Grondwateranalyse verlegging A9-noordelijke rondtocht

projectnummer 408264
definitief revisie 0
27 januari 2016

Vragen ten aanzien van het Grondwateranalyse verlegging A9-noordelijke rondtocht

VROM Cie Buurtvereniging Nieuwemeer dd 28 januari 2016

Werktekening en dwarsprofielen

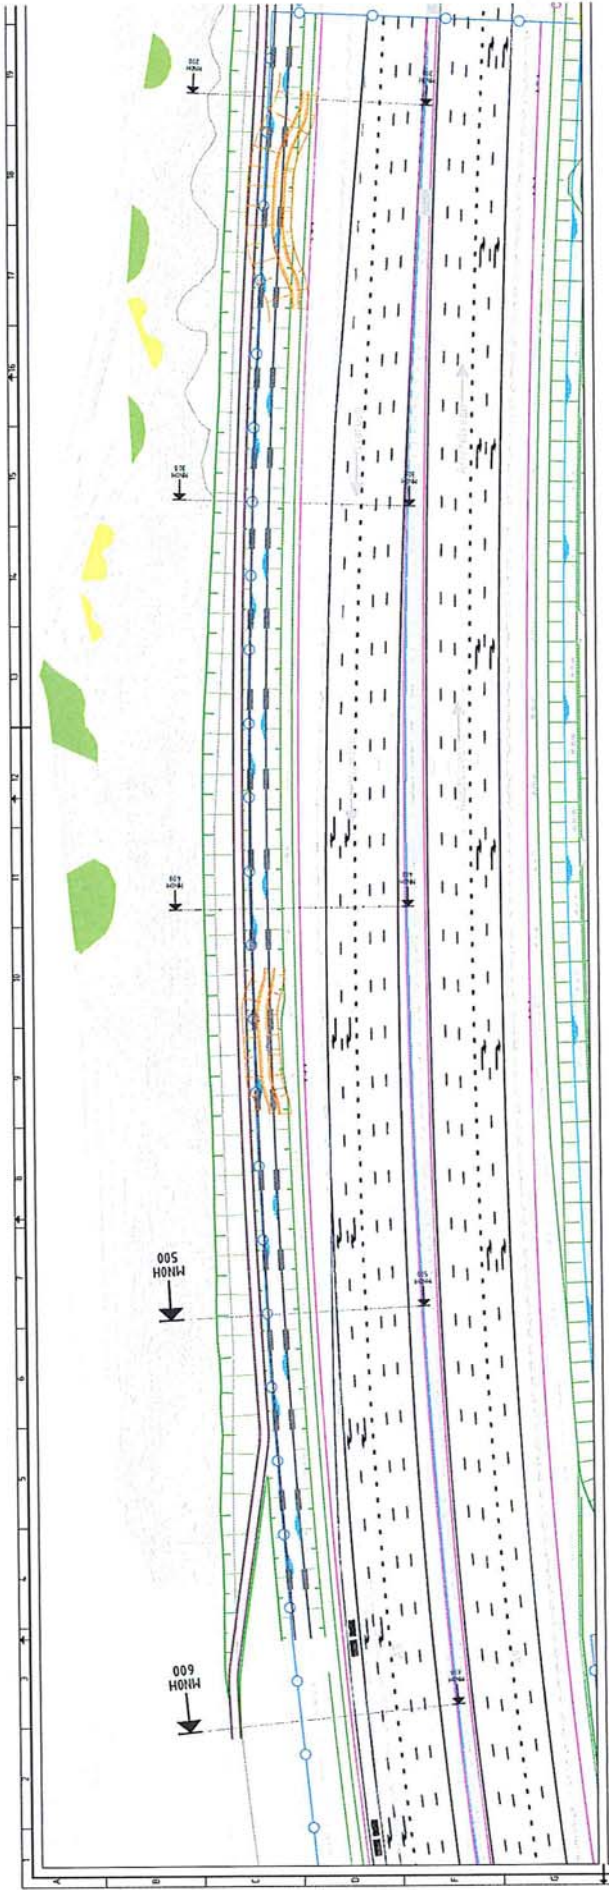
Door het verlaagd aan willen leggen van een onderhoudsweg komt de gereserveerde ruimte boven aan het Dijklichaam te vervallen

De maatvoeringen roepen vragen op afmetingen pad hellinghoek en vormgeving oude situatie en aangegeven ruimte oude pad vertonen vreemde onlogische afwijkingen

Voor een aantal Dwarsprofiel tekeningen laten wij in een extra ingevoegde pagina zien dat bij een beperktere /veiligere afgraving de drukfunctie van het dijklichaam beter behouden blijft en het geplande Fiets- Voetpad gerealiseerd kan worden.

Het middels deze graafwerkzaamheden te realiseren "Onderhoudspad" is NOOIT besproken, staat niet gepland in welk plan dan ook en dient uitsluitend de Golfbaan. Hierbij niet te vergeten dat dit zelfs in strijd is met de lokatie bestemming Groene-AS / Ecologische zone.

bij metreering 150.000

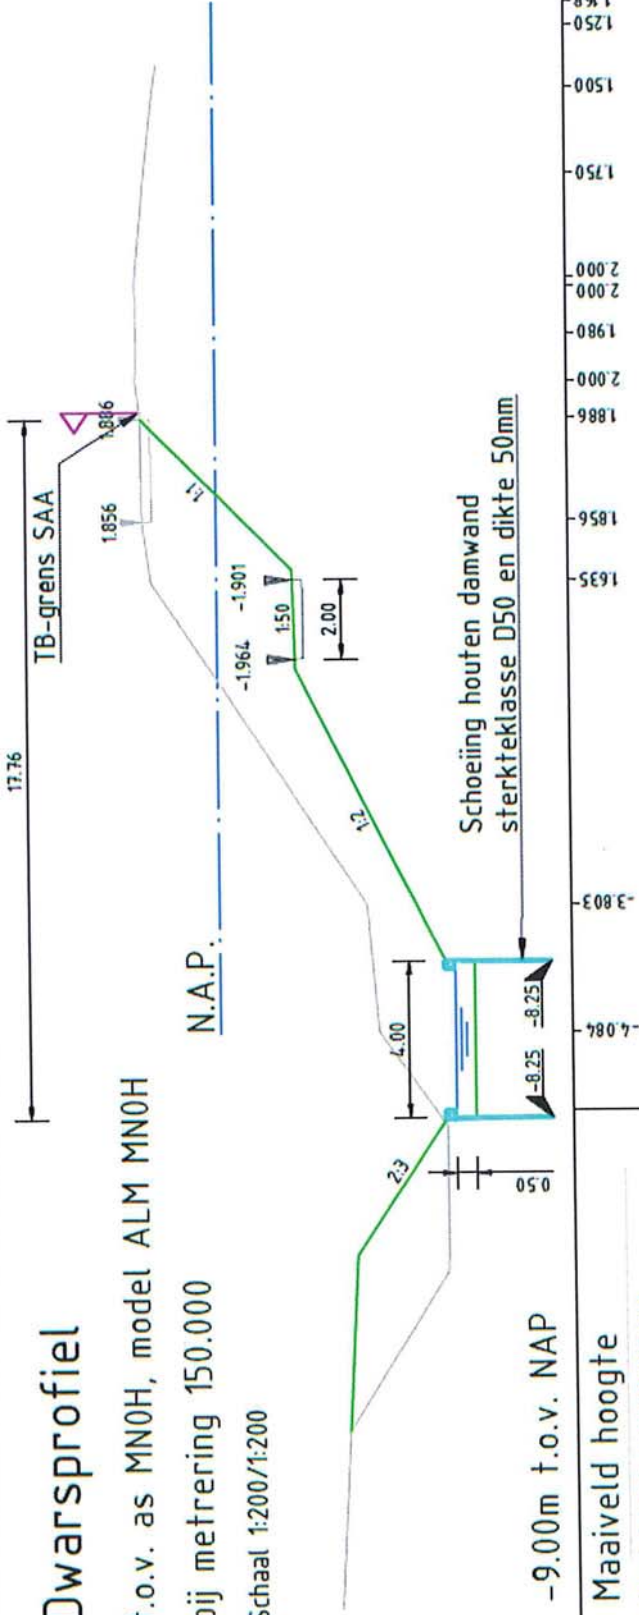
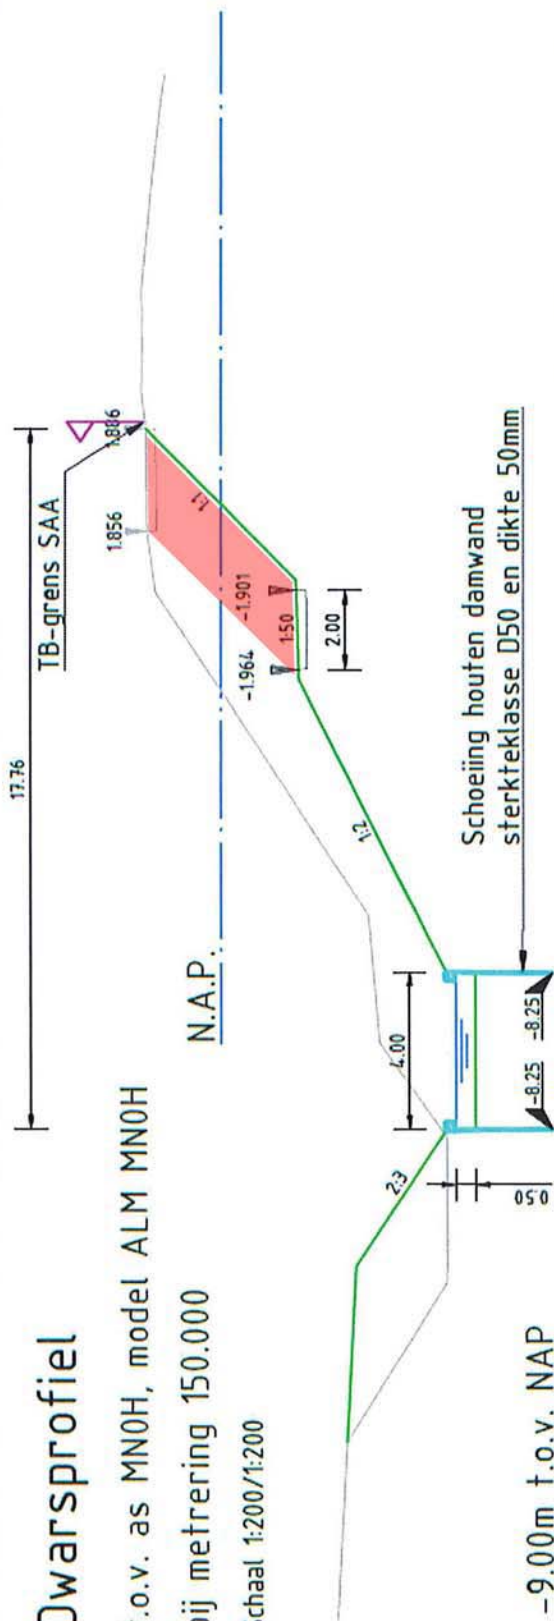
■ **Minder afgraven, verhoogd functie Dijklichaam en geplande en afgesproken
Fietsvoetpad kan gewoon worden gerealiseerd.**

bij mettering 400.000

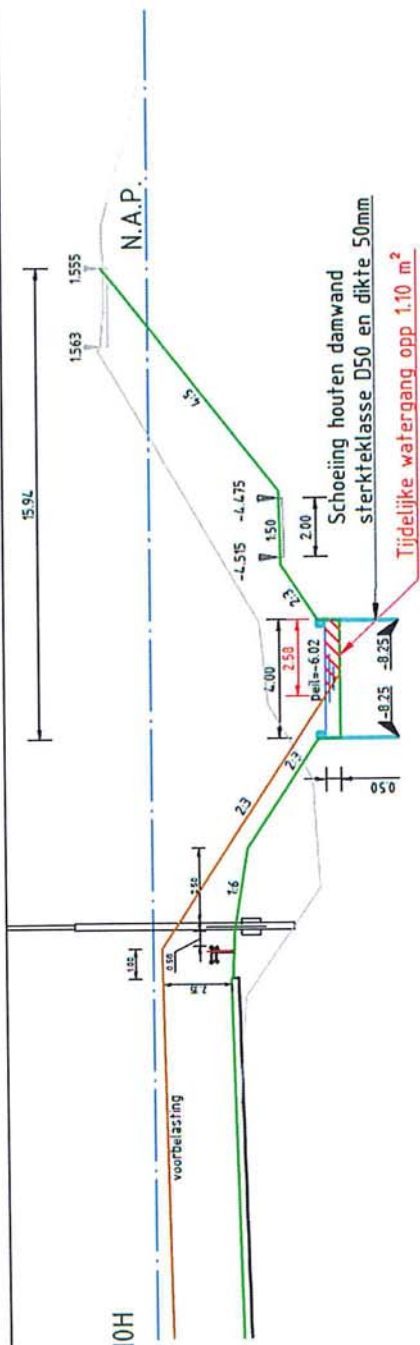
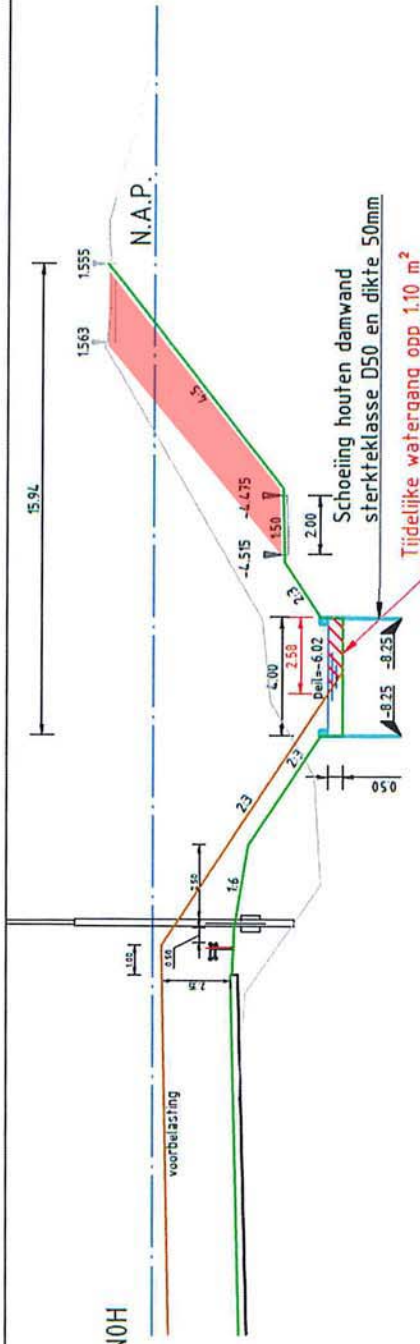
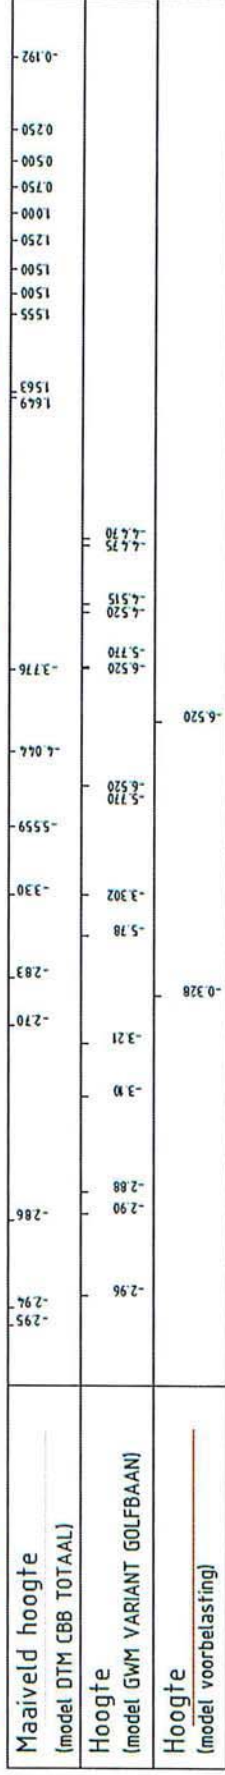
■ **Minder afgraven, verhoogd functie Dijklichaam en geplande en afgesproken
Fietsvoetpad kan gewoon worden gerealiseerd.**
